FESTSTELLUNGSENTWURF

Strassenbauverwaltung: **Rheinland-Pfalz** Unterlage: 5 Blatt-Nr.: 1 a
Lageplan Deckblatt

B 257 Bitburg - Echernach AS Messerich
 Neubau einer kreuzungsfreien Anschlussstelle zwischen Messerich und Niederstedem an die Kreisstraße K 23

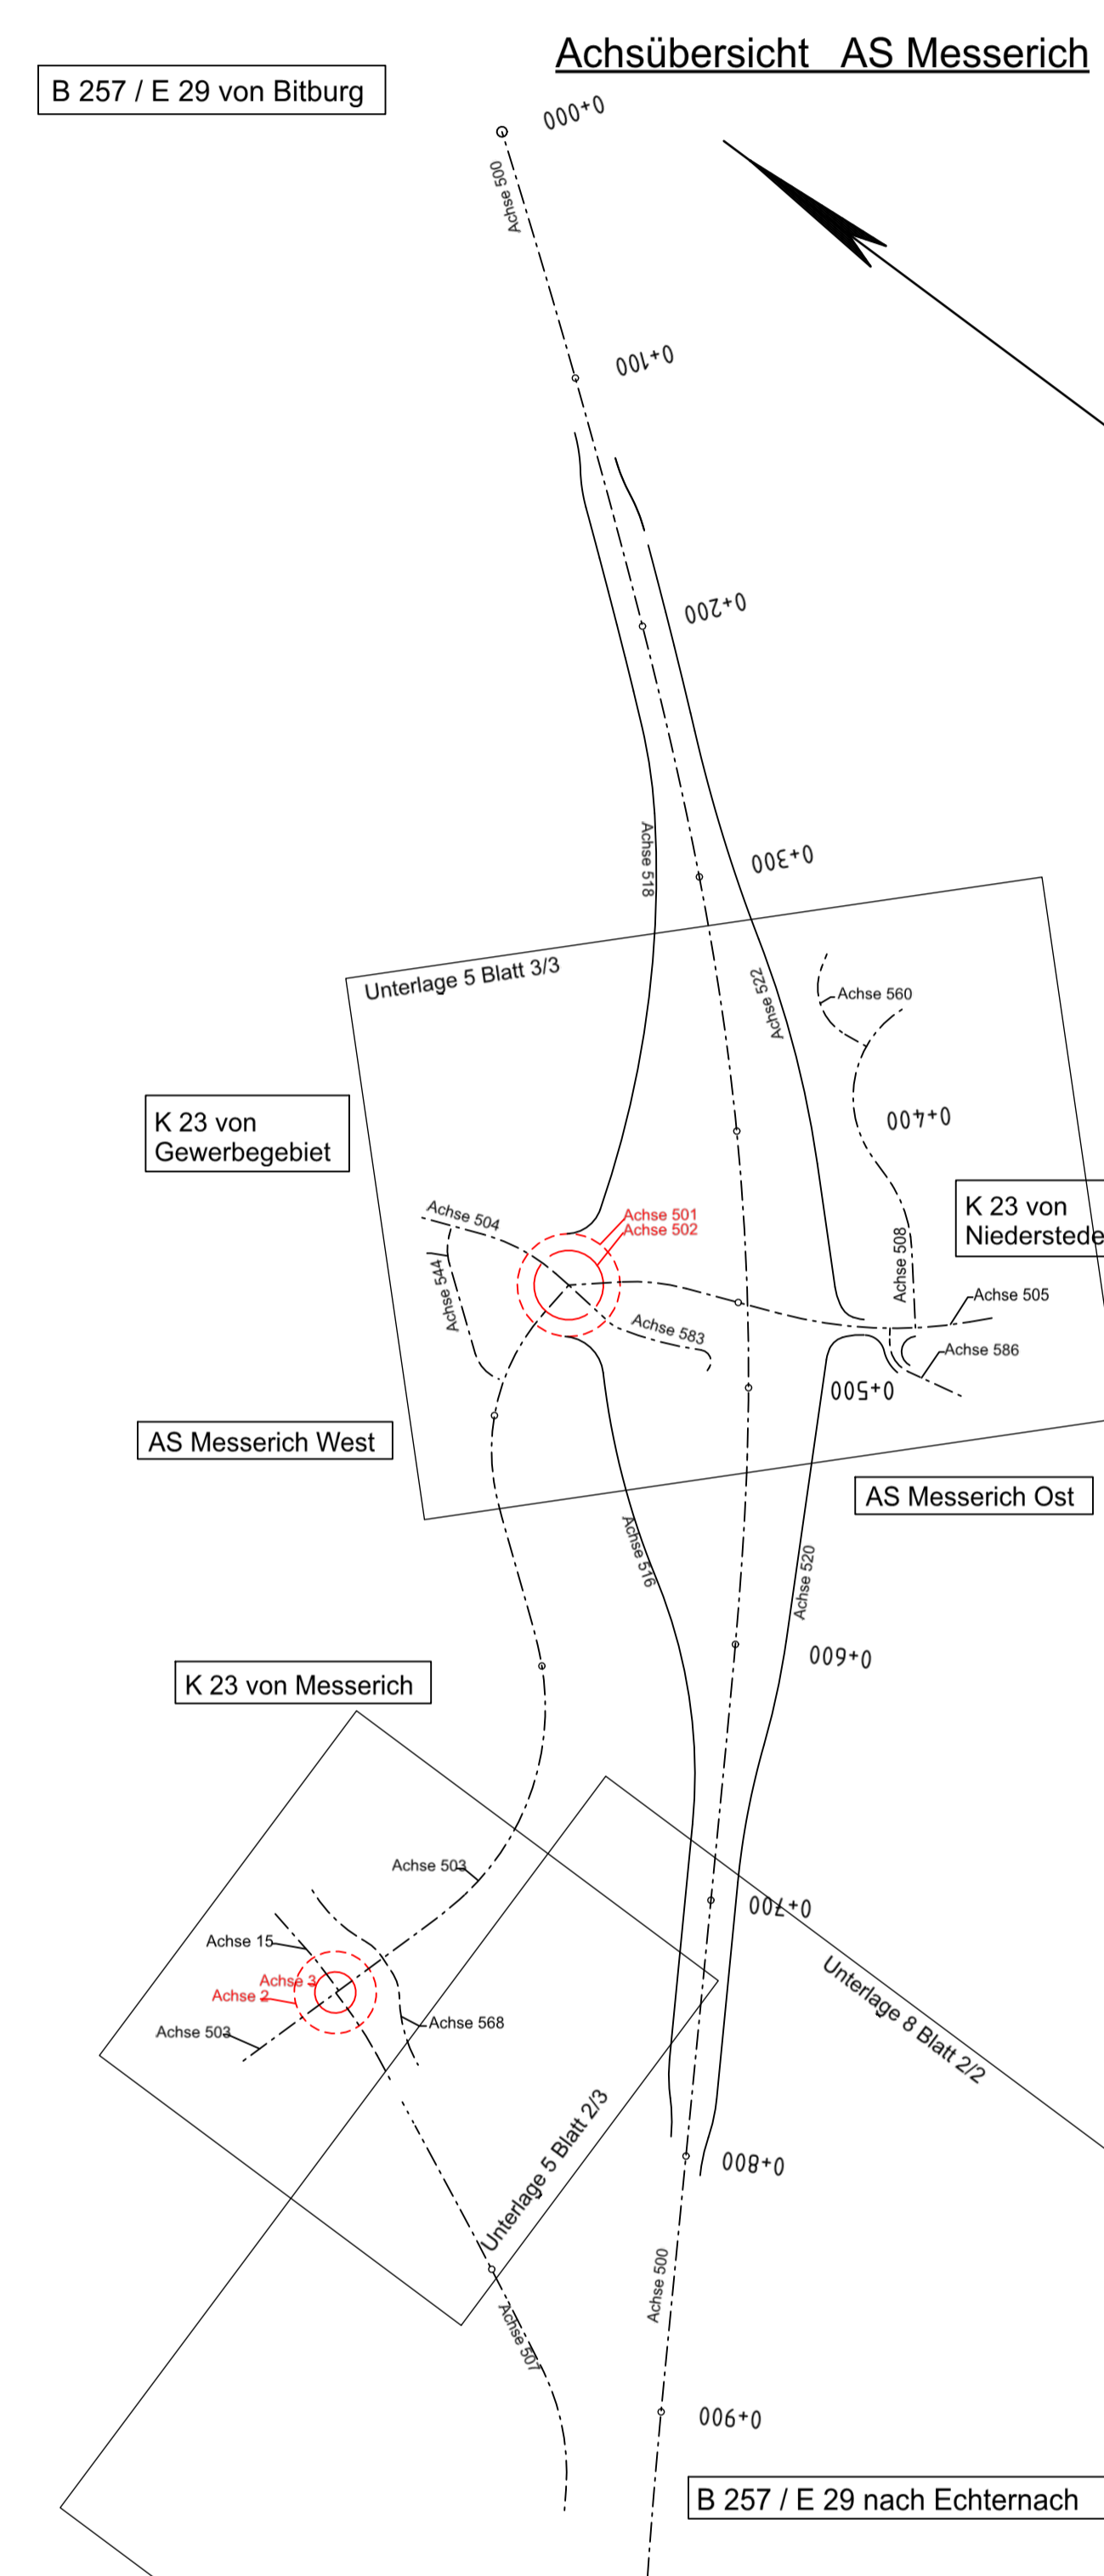
e	Anpassung des Oberflächenwasserkanals entlang der K 23 (neu) im Zuge der Verlagerung des Gewerbegebietes	09.02.2022	Voss
d	Böschung an KVP West durch Winkelsteine ersetzt, Flurstück 19	09.02.2022	Voss
c	Berücksichtigung von taktischen Lichtelementen im Bereich der Bushaltestelle sowie Querungsstellen	05.01.2022	Rud/Voss
b	Ermittlung E15, Planung Versickerungsbecken und Querdurchlass im Bereich der Achsen 504 und 544.	18.11.2021	Rud/Voss
a	Prüfung der Schlepplängen für Linienbus 15m und Anpassung Einbergeradius Achse 545	08.04.2021	SP/SJ
Nr.	Art der Änderung	Datum	Name
